BR ブレーキ

概要

変更内容は下記の通り。(※印のみ本編に記載)

回路図

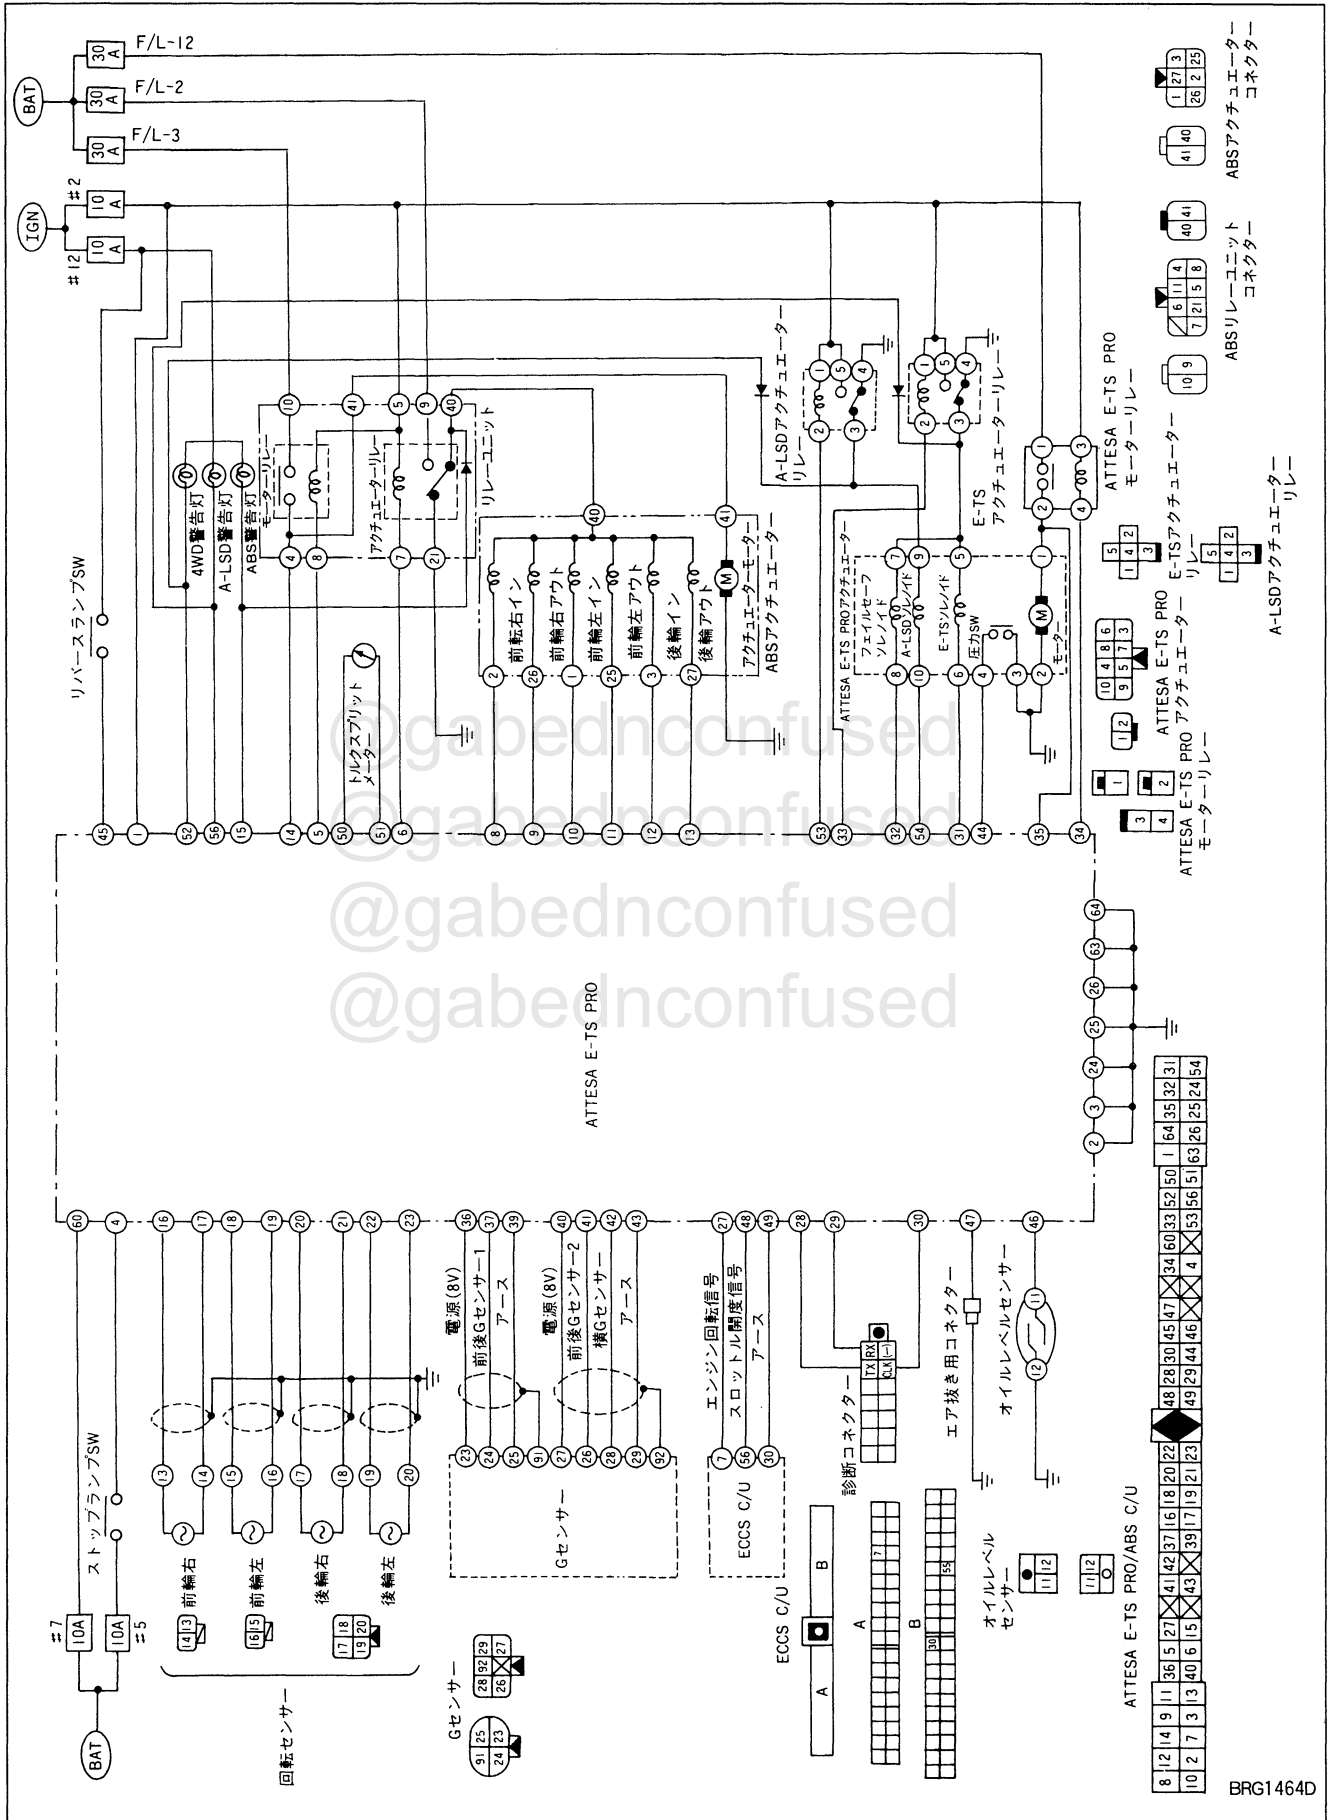
- GT-R系のABSアクチュエーターの小型軽量化（従来車のGT-R以外と同様）
- ※ GT-R系のABSアクチュエーター変更に伴う回路図の変更
- E-TS/ABSの回路図については、(従来車GT-R以外) を参照のこと
- ATTESA E-TS PRO/ABSシステムの故障診断は、本編の回路図を参照し従来車と同様に行なうこと
